Analysis 2019 UT Doel 3

Analysis of “FANC Report on 2019 inspection of Doel 3”¹

Vereniging Stop Tihange Nederland February 2020

ATTACHMENT 0 Graphical figure of number of indications

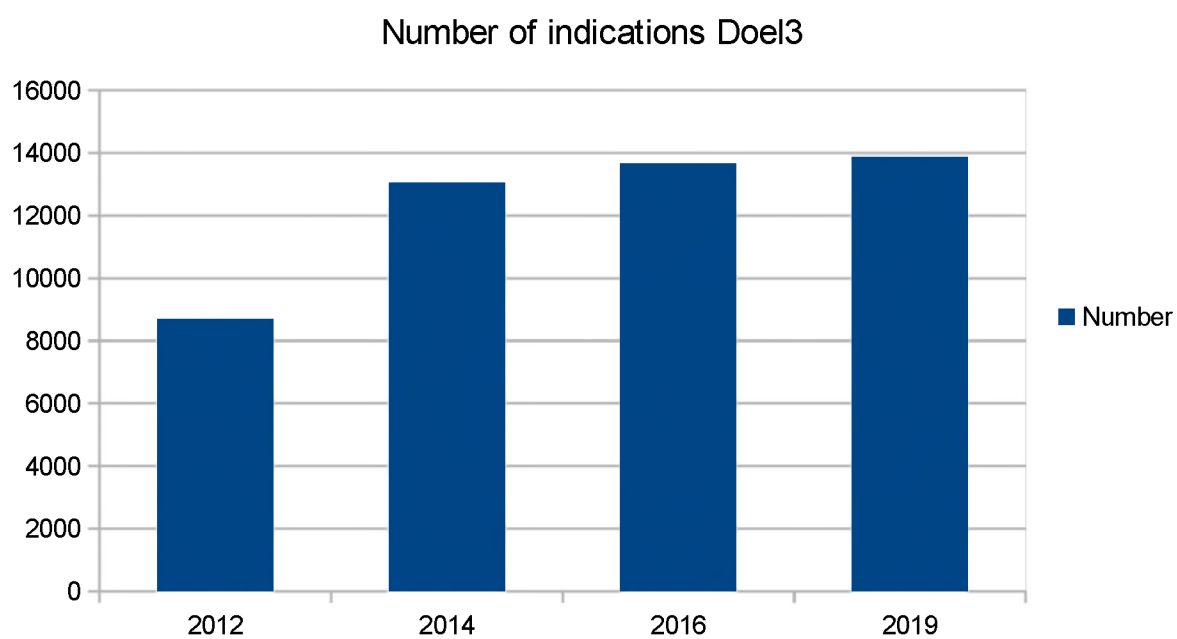
For a graphical representation of total numbers see ATTACHMENT 0, p. 7.
